Ведомость изменений

| Изм. | Лист | № док. | Подпись | Дата | 0006_18.07P-1-AP | |
|-------------|--------|------------|---------|----------|-----------------------------------------------------------------------------------------------------------------------------------------------------------------------------------------------------------------------------------------------------|-----------------------------------------------------|
| 15 | 1 | Изм. 50-20 | | 30.04.20 | Многоквартирные жилые дома со встроенными помещениями и встроенно-пристроенной подземной автостоянкой по адресу: Санкт-Петербург, муниципальный округ Светлановское, проспект Энгельса, участок 4, кадастровый номер №78-36-0005354-16(В). | |
| Н.контр. | | Карягина | | | 12.19. | Маркировочный план 3-5 этажей секции 1.1 М 1:100 |

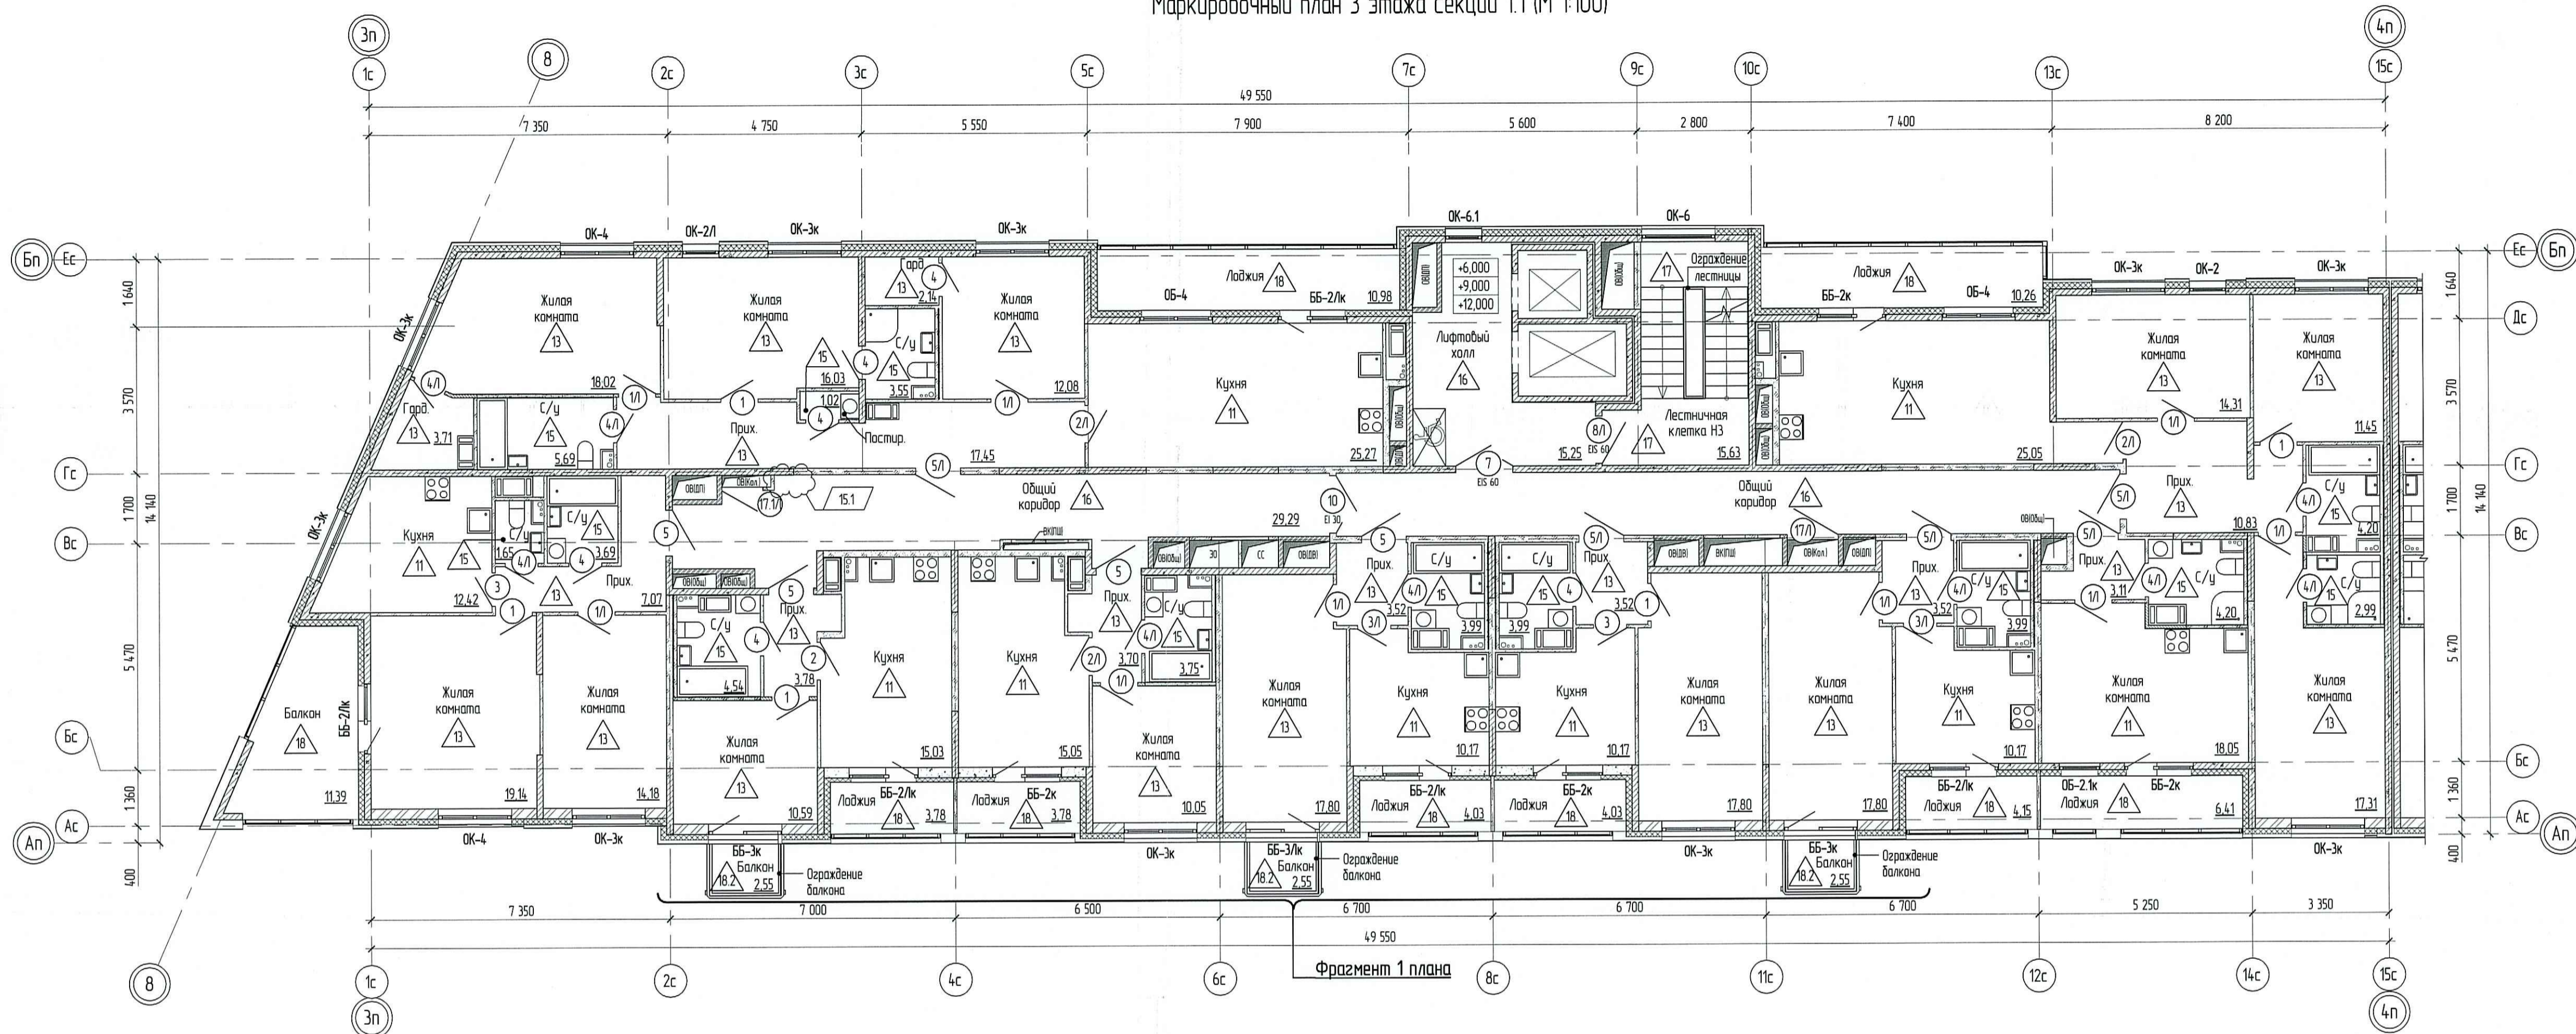
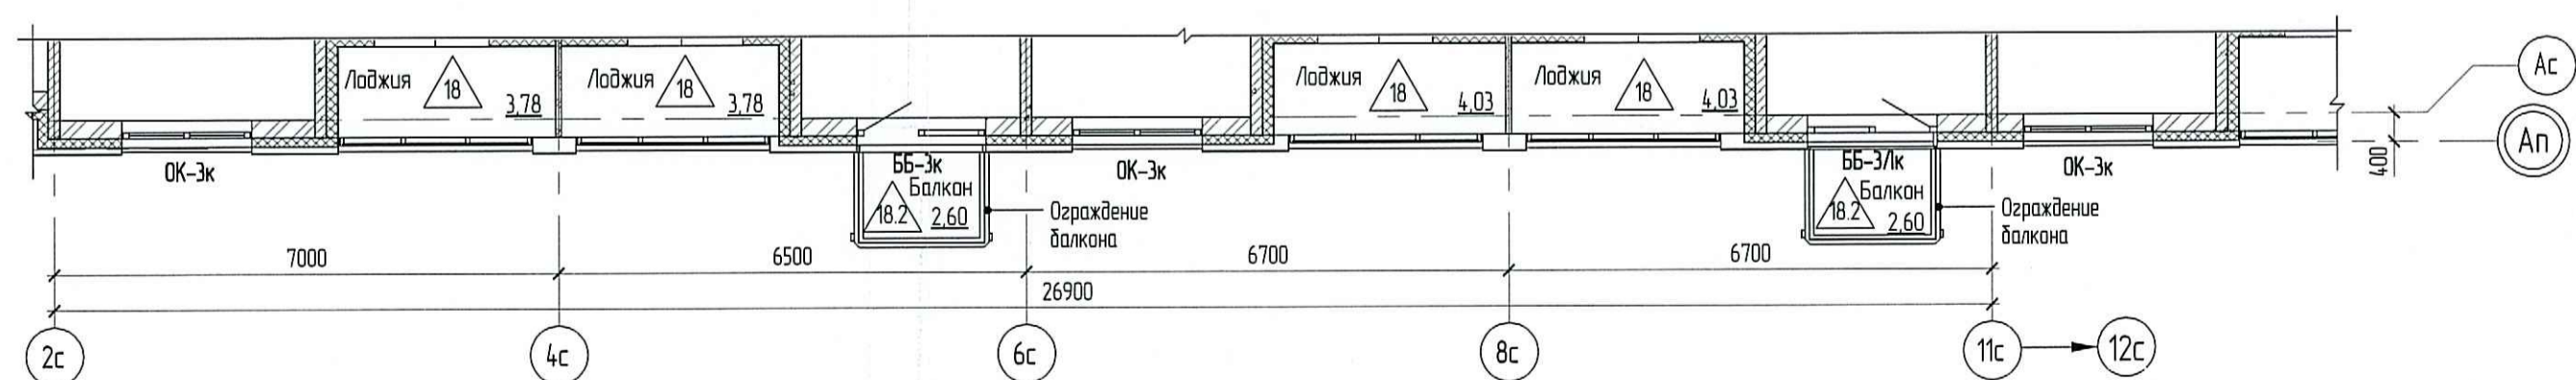
| Изм. | Дата | Новый лист | Описание изменения |
|------|----------|---------------------------------------------------------------------------------|--------------------|
| 6. | 05.02.20 | Письмо ООО «Стил Сити» от 17.01.2020 №3993/ДПП/СЭС, исключение части обстрок БВ | |
| 15.1 | 30.04.20 | Письмо ООО «Стил Сити» от 27.02.2020 №4411/ДПП/С, исключение шахты ПС. | |
